**Emne:** SV: SV: Detaljregulering Langeland - møte for gjennomgang av plansaken

Oversender dokumentene som gjelder reguleringsplan for område B5 på Langeland i Meland som må er sendt inn til kommunen.

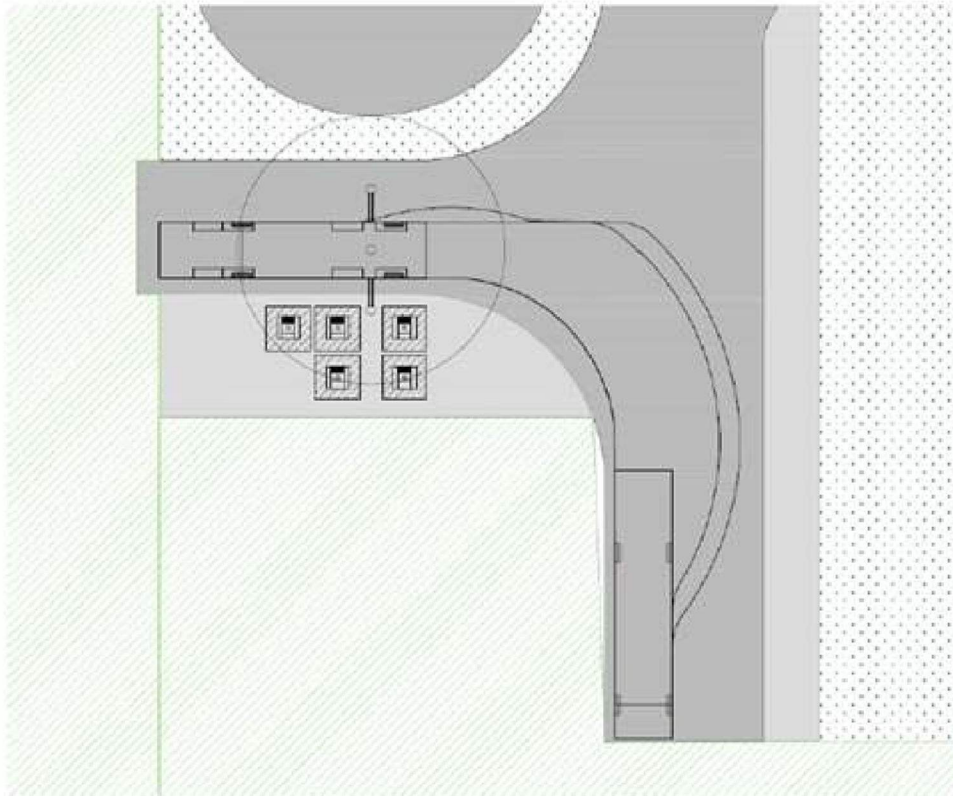
Det er også viktig at renovasjonsbilen får nytta støttelabbane sine. Sjå illustrasjon under som viser korleis ein kan setja opp stasjonen med til dømes 5 behaldarar.
